Müşteri ifadesi / Atölye tespiti

Teknik açıklama

Motor kontrol ünitesinde yazılım adaptasyonu.

Şekil 1: Bluetooth /Wi-Fi sinyalinin yeterli ve yetersiz güçte olduğu durumlarda beliren bilgi simgelerine örnekler.

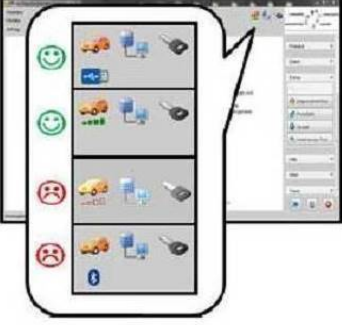
- Wi-Fi sinyali yeterince güçlü değilse bir not belirir (bkz. Şekil 1) ve bu durumda USB kablosu kullanmak gerekir.
- Bluetooth kullanımına hala izin verilmemektedir.
- USB kablosunu takmadan önce, arıza teşhis ünitesinin telsiz iletişim terminalini çıkarın!
- Telsiz iletişim terminali çıkarılmadan USB kablosu takılırsa, iletişim Bluetooth üzerinden sağlanır.
